Znak: WPF.271.14.2018.POS

Dot. przetargu nieograniczonego pn : „Zakup wraz z dostawą i rozładunkiem drzwi wewnętrznych do budynku Ratusza w Orzyszu przy ul. Rynek 3”

Pytania do treści SIWZ skierowane do Zamawiającego w dn. **14.08.2018 r.** wraz
z odpowiedziami:

1. Rysunki konstrukcji drzwi

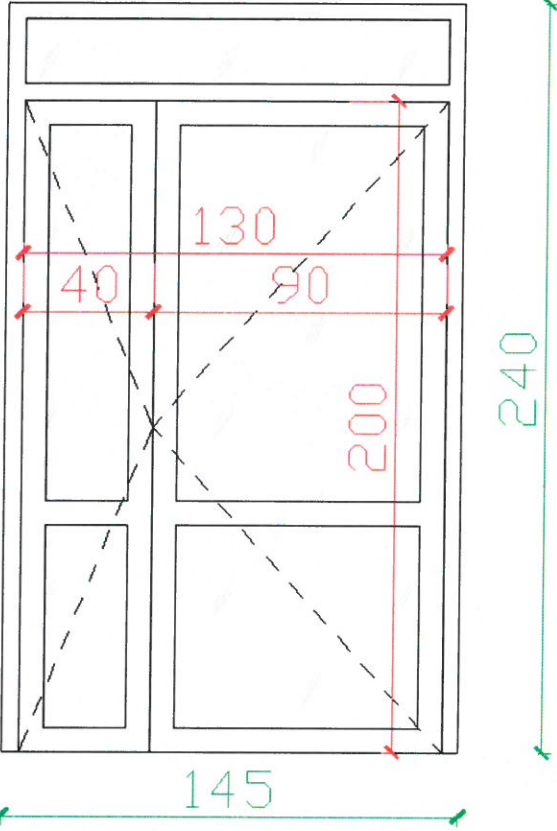
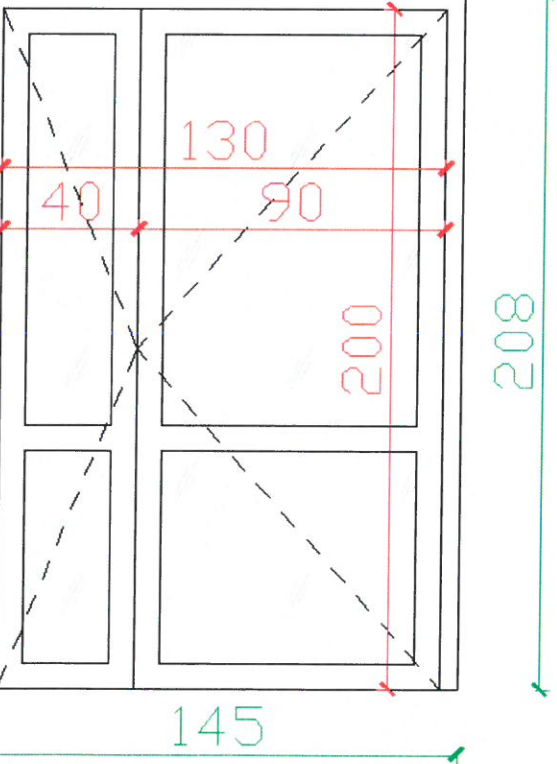
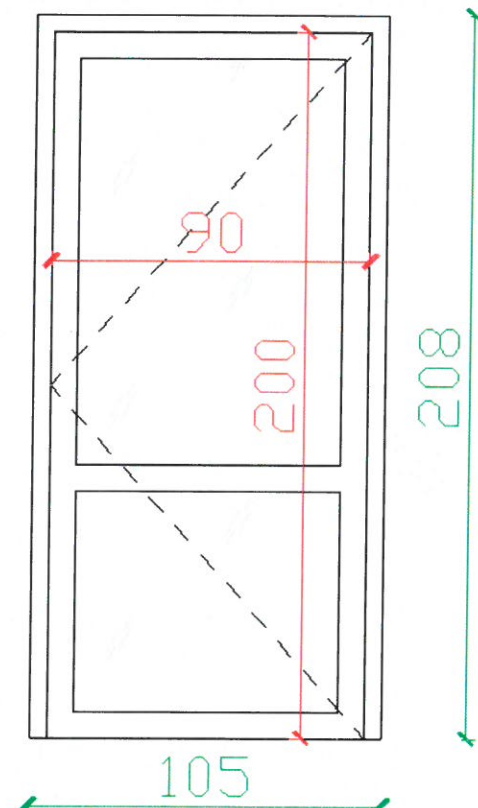
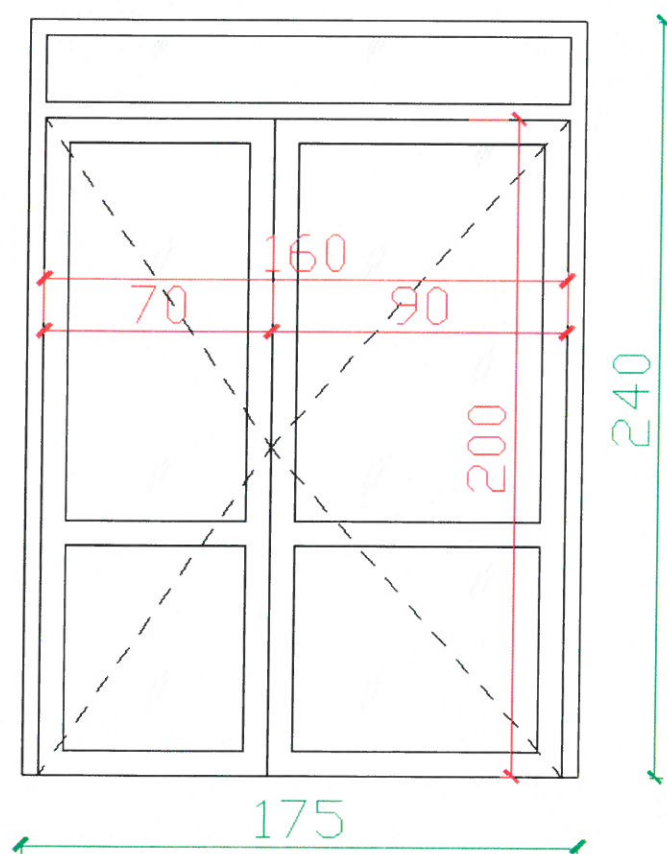
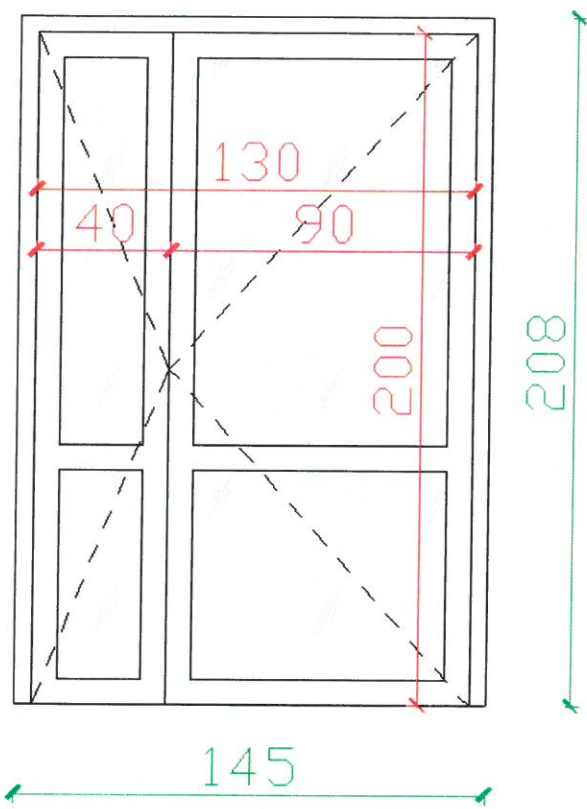
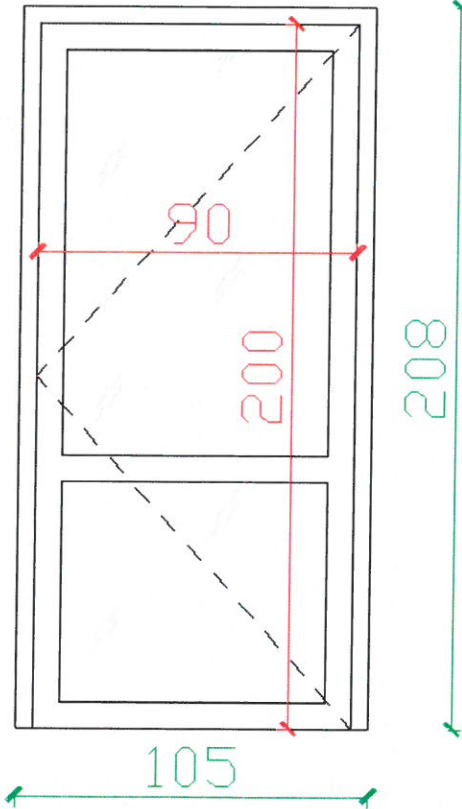
Proszę o informację dotyczące stolarki aluminiowej:

<p>Pozycja nr 7 w formularzu cenowym</p>	
<p>Wymiar w świetle otworów: szer.- 145 cm, wys.- 240 cm</p> <p>Wymiar w świetle ościeżnicy: szer. – 130 cm, wys. – 200</p> <p>Naświetlenie prostokątne: ok 30 cm</p>	
<p>Pozycja nr 8 w formularzu cenowym</p>	
<p>Wymiar w świetle otworów: szer.- 145 cm, wys.- 208 cm</p> <p>Wymiar w świetle ościeżnicy: szer. – 130 cm, wys. – 200</p>

<p>Pozycja nr 9 w formularzu cenowym</p>	
<p>Wymiar w świetle otworów: szer.- 105 cm, wys.- 208 cm</p> <p>Wymiar w świetle ościeżnicy: szer. – 90 cm, wys. – 200</p>	
<p>Pozycja nr 10 w formularzu cenowym</p>	
<p>Wymiar w świetle otworów: szer.- 175 cm, wys.- 240 cm</p> <p>Wymiar w świetle ościeżnicy: szer. – 160 cm, wys. – 200</p> <p>Naświetlenie prostokątne: ok 30 cm</p>

<p>Pozycja nr 11 w formularzu cenowym</p>	
<p>Wymiar w świetle otworów: szer.- 175 cm, wys.- 270 cm</p> <p>Wymiar w świetle ościeżnicy: szer. – 160 cm, wys. – 200</p> <p>Naświetlenie prostokątne: ok 60 cm</p>	
<p>Pozycja nr 12 w formularzu cenowym</p>	
<p>Wymiar w świetle otworów: szer.- 190 cm, wys.- 300 cm</p> <p>Wymiar w świetle ościeżnicy: szer. – 175 cm, wys. – 200</p> <p>Naświetlenie prostokątne: ok 90 cm</p>

<p>Pozycja nr 13 w formularzu cenowym</p>	
<p>Wymiar w świetle otworów: szer.- 145 cm, wys.- 208 cm</p> <p>Wymiar w świetle ościeżnicy: szer. – 130 cm, wys. – 200</p>	
<p>Pozycja nr 17 w formularzu cenowym</p>	
<p>Wymiar w świetle otworów: szer.- 105 cm, wys.- 208 cm</p> <p>Wymiar w świetle ościeżnicy: szer. – 90 cm, wys. – 200</p>
